Synopse zum Planfeststellungsverfahren

Antragstellerin:	Henne Kies + Sand GmbH
Vorhaben:	Nördliche und westliche Erweiterung des Bodenabbaus am Standort Landesbergen
Eingereichte Unterlagen:	Antragsunterlagen für das Planfeststellungsverfahren gemäß § 68 WHG, §§ 108 und 109 NWG

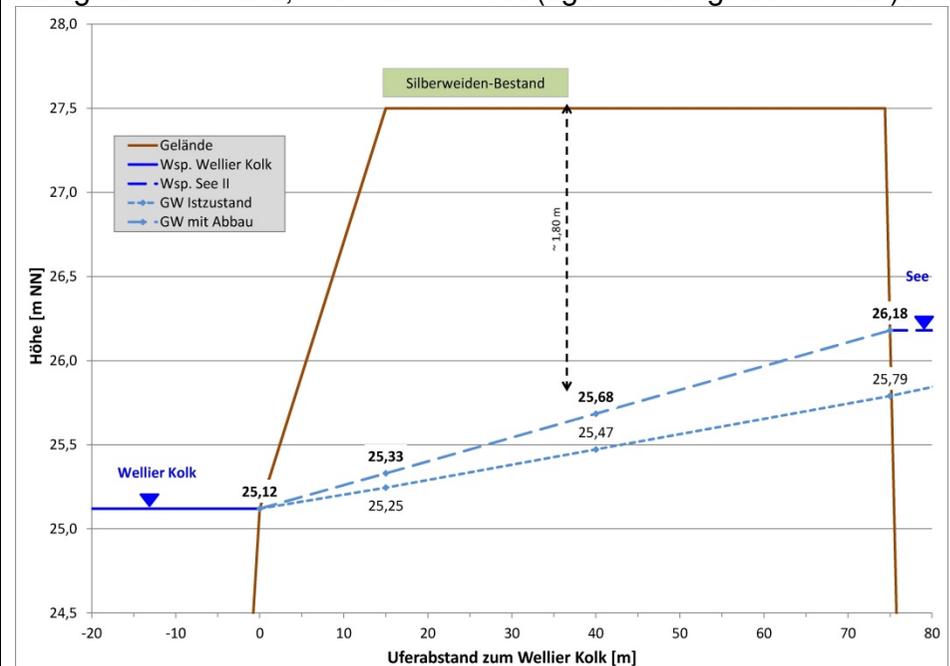
12.2 Auwald WEG/WWS (5 Silberweiden am Wellier Kolk). Auf Seite 135 in der UVS ist dargestellt, dass bis auf 20 m an die Gehölze abgebaut wird. Die prognostizierte GW-Erhöhung ist hier konkret zu benennen.

Entgegen der Aussage der UVS auf Seite 135 erfolgt der Abbau bis 5 m an die Kronentraufe des Silberweidenbestandes (siehe auch Anlage 3). Die Aussage hinsichtlich des Abstandes wird in der UVS noch korrigiert.

Der Abstand des Silberweidenbestandes zum MW-Spiegel See II beträgt jedoch nach der Wiederherrichtung rd. 40 m. Das GW erhöht sich in diesem Bereich um rd. 0,20 m. Der GW-Stand liegt infolgedessen rd. 1,80 m unter GOK (vgl. nachfolgende Grafik).

Da es sich bei den Silberweiden um anpassungsfähige und stau-nässeverträgliche Auengehölze handelt, ist davon auszugehen, dass durch den prognostizierten Grundwasseranstieg von rd. 20 cm keine negativen Effekte auf die Vitalität der Weiden eintreten.

Die Silberweiden stehen auf 27,50 m NN Geländehöhe, der Grundwasser-Istzustand liegt zwischen 25,12 und 25,47 m NN, der prognostizierte Grundwasserspiegel zwischen 25,12 und 25,68 m NN. Der Grundwasserspiegel liegt somit mind. ~ 1,80 m unter GOK. Somit ist von keinen negativen Auswirkungen auf den Silber-Weidenbestand auszugehen, da sich bei Silberweiden die Hauptwurzelmasse in den oberen oder obersten Bodenschichten befinden. Die räumliche Verteilung der Wurzelmasse ist meist breit verkehrt kegelförmig ((Kutschera, Lore (2013): Wurzelatlas mitteleuropäischer Waldbäume und Sträucher)).

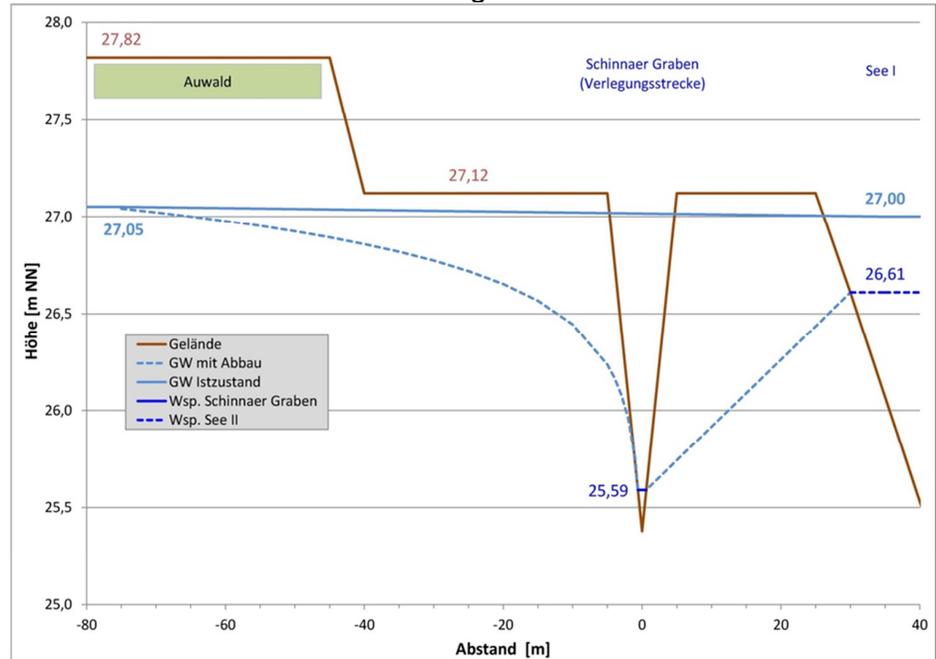
12.4	GW-Absenkung von 0,26 cm im Bereich des schon zu Trockenheit neigenden Gehölzbestandes - WHB Wertstufe V - (Teil 1, Seite 131) stellt eine erhebliche Beeinträchtigung dar.	Erläuterungen: Der GW-Spiegel senkt sich von rd. 0,82 m unter GOK auf 1,08 m ab. Wurzeln können sich den geänderten Standortbedingungen anpassen, da die GW-Absenkung entsprechend des sukzessiven Abbaufortschritts langsam voranschreitet. Es handelt sich um einen zu Trockenheit neigenden auwaldähnlichen Eichenwald der Wertstufe V, in nicht regelmäßig überfluteten Bereichen. Eichen zählen zu den tiefwurzelnden Baumarten (Pfahlwurzel), die mit ihrem Wurzelsystem an tief gelegenes GW und Nährstoffe gelangen können. Vor dem Hintergrund der anzunehmenden Anpassungsfähigkeit und der Durchwurzelungstiefe ist nicht von einer erheblichen Beeinträchtigung auszugehen. (laut Geofakten 9 "Ermittlung der effektiven Durchwurzelungstiefe von Forststandorten" erreicht eine > 45 jährige Stieleiche auf

Lehmböden eine Durchwurzelungstiefe von 16 bis 21 dm.
